SERVICE INFO – LuK 0043

גלגל תנופה כפול מסה מק"ט – 10 0388 415

שינוי טבעת החיישן

דגם:	פורד טרנזיט
שנת ייצור:	2004 -
מנוע:	2,4 TDCi
LuK (DMF)	415 0388 10
מסה:	גלגל תנופה כפול

איור 2: טבעת החיישן מהסוג החדש

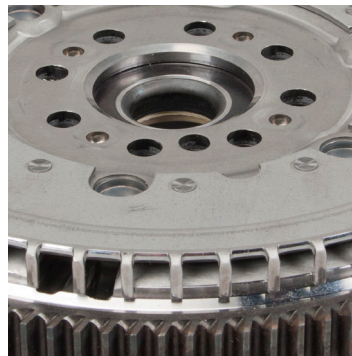
כחלק מתהליכי פיתוח המוצרים שלנו, טבעת החיישן עבור מדידת מהירות סיבובי המנוע ועדכון מיסבי גלגל התנופה כפול המסה (DMF) מק"ט – 10 0388 415 עברו עדכון ושיפור המוצר.

הדור החדש של טבעת החיישן שונה מקודמו בכך שהוא דק יותר מבחינת עובי עקב שימוש בחומרים ממתכת דקה יותר והוא גם שונה בצורתה של השן עצמה. בנוסף, אורך חייו של גלגל התנופה כפול המסה עלה בזכות השימוש במיסב כדורי במקומו של מיסב ההחלקה הקודם.

למרות הבדלי התכנון והעיצוב שלהם, שתי גירסאות גלגל התנופה כפול המסה ניתנות לשימוש ללא חשש בהתאם לדגם הרכב אשר מותאם בקטלוגים.
